三菱配電・制御機器 セールスとサービス

2010年4月発信<山-928>改訂版

漏電遮断器 CE マーキング 品 仕様変更のお知らせ

W&S シーズ 漏電遮断器 CE マーキング 品: NV400 -CW, NV400 -SW, NV630 -CW, NV630 -SW, NV800 -SEW

機種(例)	変更前	変更後
NV400 -SW		 CCC マーク 表示追加 GB 14048.2 表示追加

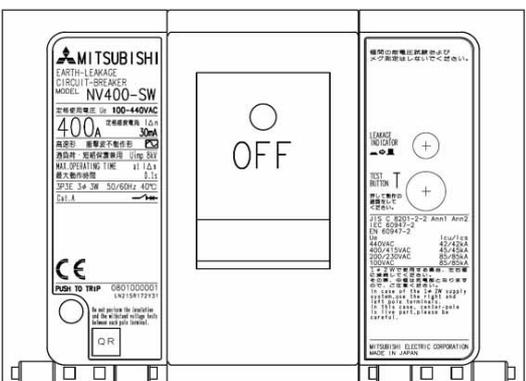
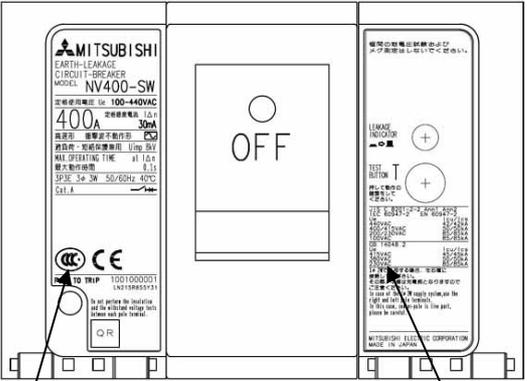
(1) 本体定格事項表示欄に「CCC マーク」・「GB 14048.2」を追加します。

機種(例)	変更前	変更後
NV400 -SW		 中文 CCC マーク表示 追加

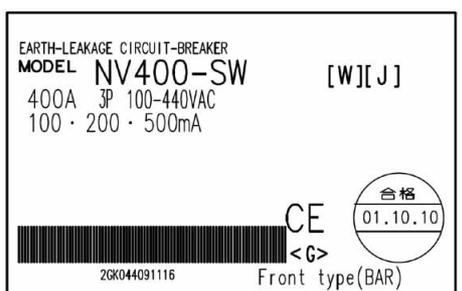
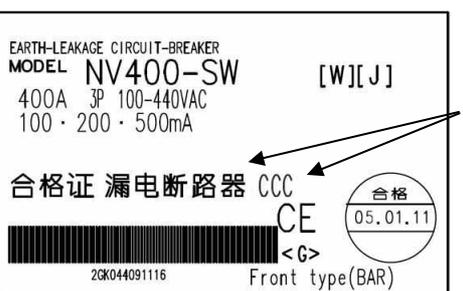
(2) パッケージケース側面に「中文(合格証・機器名)」・「CCC マーク」を追加します。
